放射性廃棄物処理・処分 スケジュール

廃炉・汚染水対策チーム会合／事務局会議資料
「瓦礫類・伐採木・使用済保護衣類等の管理状況」の訂正について

2020年5月28日

東京電力ホールディングス株式会社

未更新箇所と更新後の値

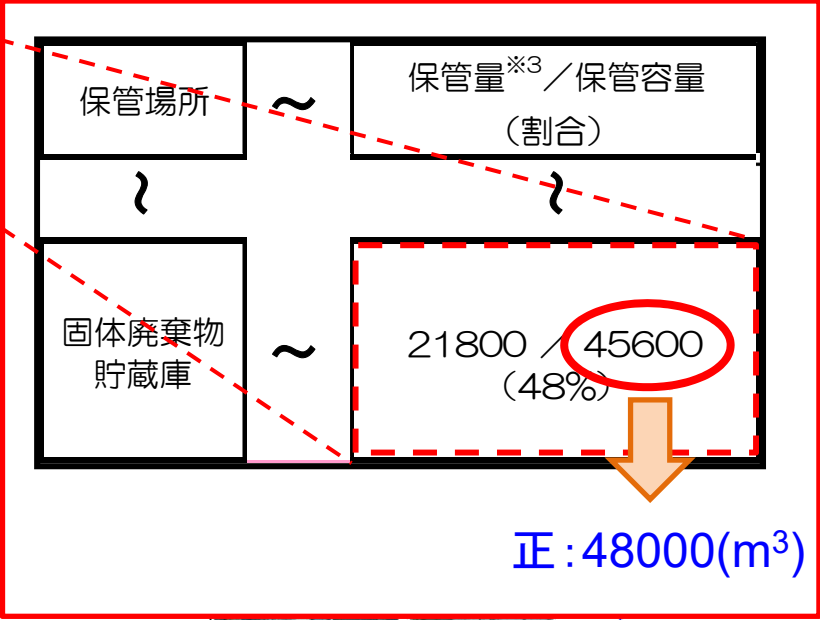
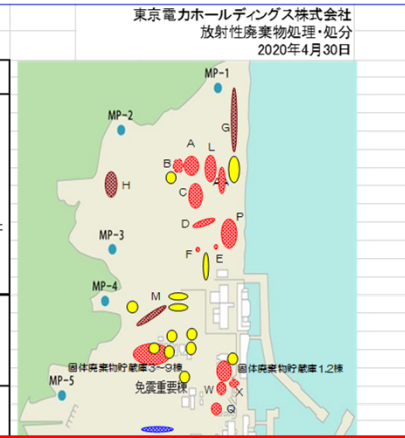
- 「瓦礫類・伐採木・使用済保護衣類等の管理状況（2020.4.30）」の作成・確認を行っていたところ、当該資料内の固体廃棄物貯蔵庫の保管容量の値が、社内の管理値※と異なっていることを確認
- そのため、今月の資料において数値の訂正を実施した
 - 訂正前：45,600m³
 - 訂正後：48,000m³
- 当該資料は固体廃棄物の保管量を毎月更新してお示ししているものである一方で、固体廃棄物貯蔵庫の保管容量は頻繁に変更になる値ではない
- そのため、当該資料の作成に際して、保管容量の数値の変更管理を失念し、管理状況に応じた管理値の変更や、実施計画変更状況の反映をしていなかったものと推定
- 今後、原因の調査や、過去の会議資料における未更新の値の抽出し同様の訂正措置や再発防止対策を検討する

正: 48,000(m³)
